SERVICE INFO – INA 0093

Визуальные отличия в шкивах генератора с обгонной муфтой 535 0233 10

Модель:
 Suzuki: Jimny (FJ)
 Двигатель: 1.5 DDIS
 Артикульный номер: 535 0233 10
 Номер оригинального оборудования: 31171-84A10

Рисунок 1: Прежняя конструкция

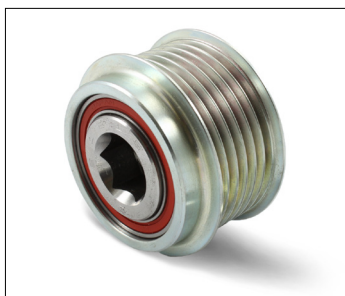
Как следствие непрекращающейся работы по улучшению нашей продукции, были произведены модификации на демпферный шкив генератора, артикульный номер 535 0233 10.

Эта сервисная информация показывает визуальные особенности предыдущей версии (см. изобр. 1 и 3) и новой версии (см. изобр. 2 и 4) натяжного ролика.

В новом дизайне внутреннее кольцо с обратной стороны шкива было увеличено, соответственно, шайба, указанная на рис.3 более не требуется.

В переходный период со склада могут отгружаться обе версии детали.

Оба варианта соответствуют техническим условиям и могут использоваться без ограничений.
